工程指示 / 要求簡箋(E.I.)

工程指示編號：EI / 1774 / 20

工程名稱：觀塘裕民坊

工程項目：幕牆 7F 加長企料 (T2) (6F 上 7F 位置)

名稱	雙生托	制圖	LHR	2019.12.10	修改	-	
材料	X85551	復核	-	-	日期	-	
顏色	EC-DG-S332054 (3塗)	批準			圖號	UN-SE1

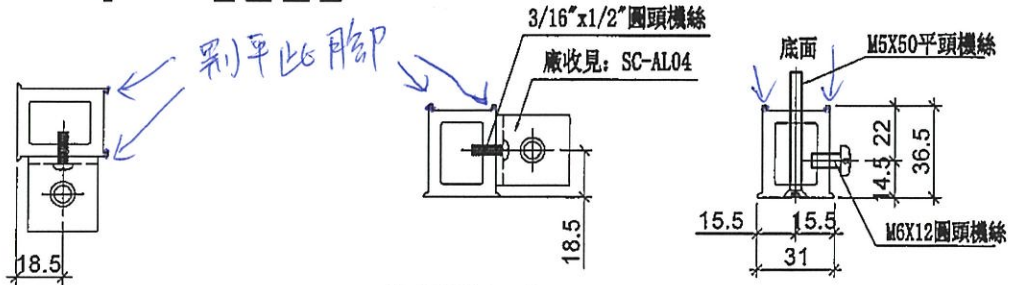
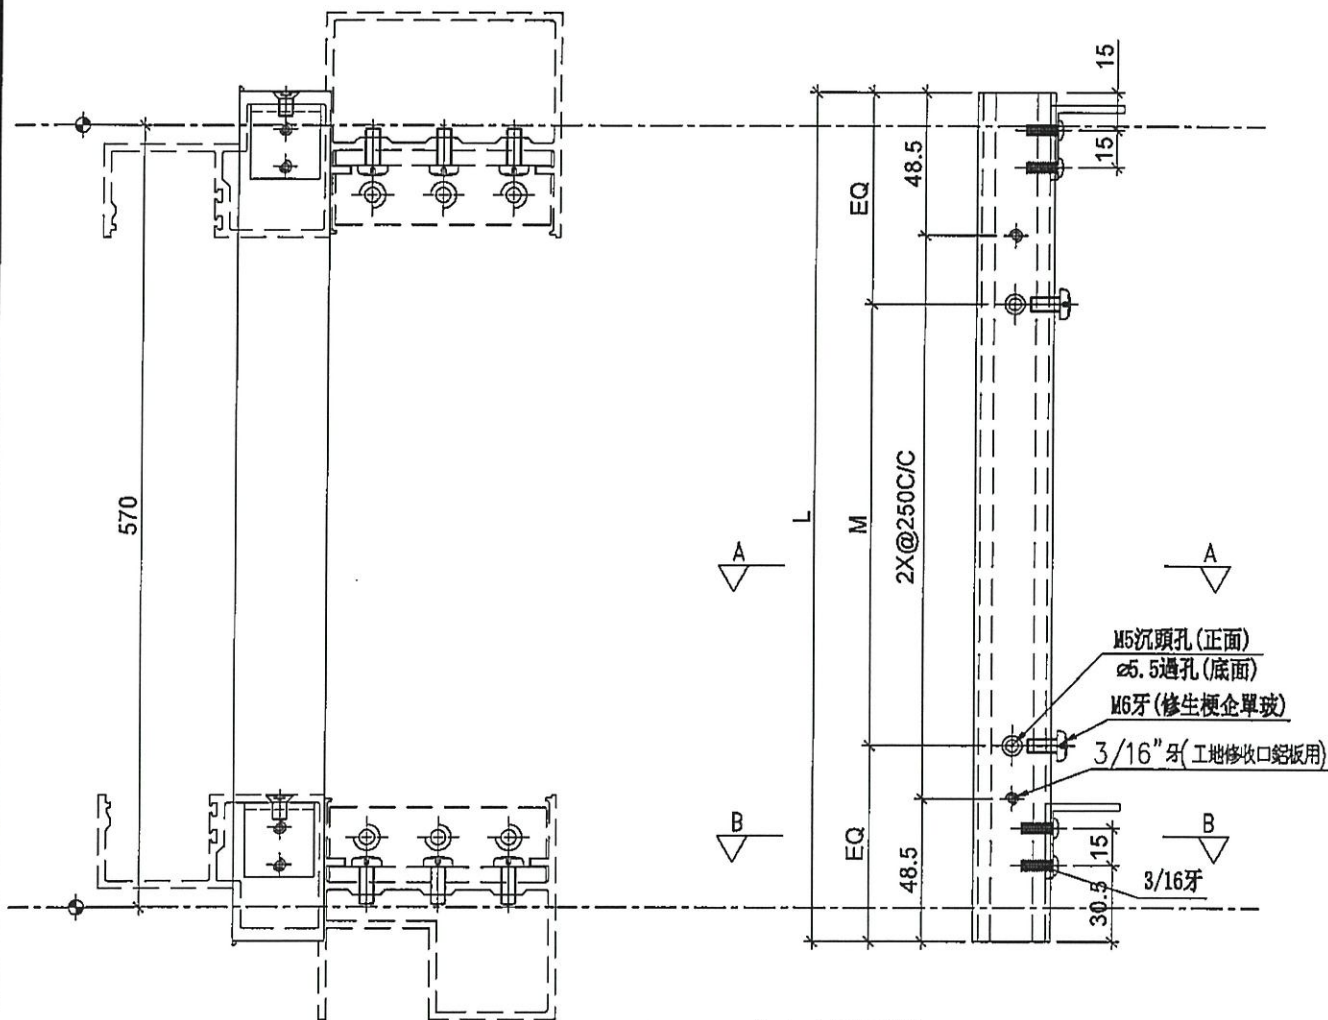
X85550 料代用 X85548 料款，因長度問題，面槽整條通長削去，再裝 X85551

名稱	SD中企(外凹)	制圖	LHR	2019.12.10	修改	-
材料	X85548 X85550	復核	-	-	日期	-
顏色	EC-DG-S332054 (3塗)	批准	-	-	圖號	T2-FAB301

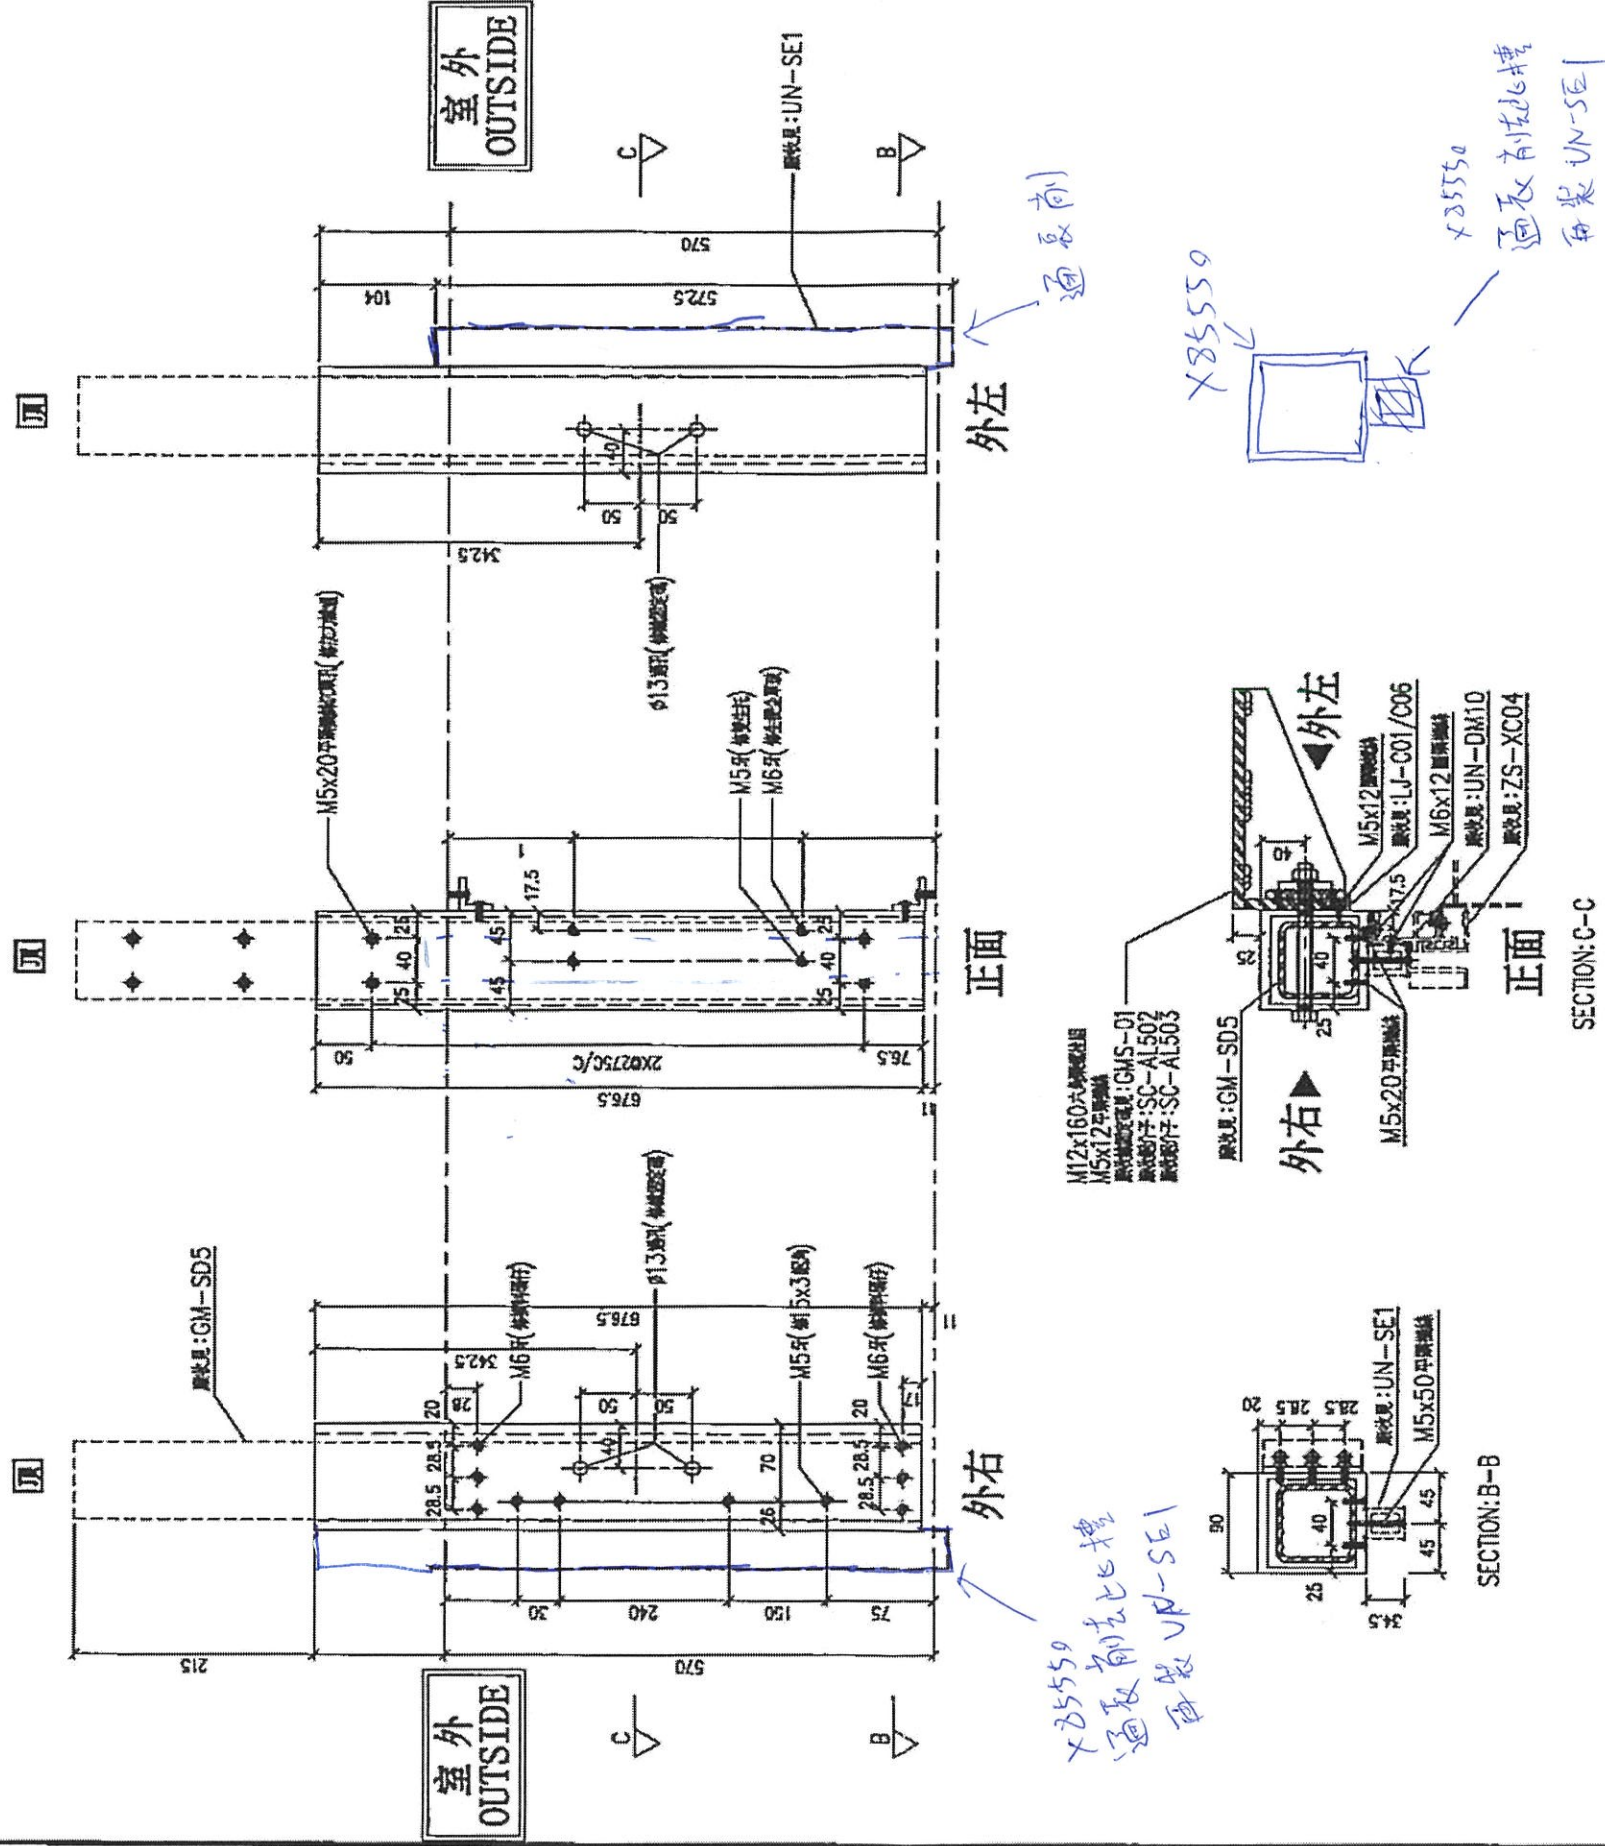
B 版：廠通知 X85548,85547 欠料，先改用 X85550 代替，
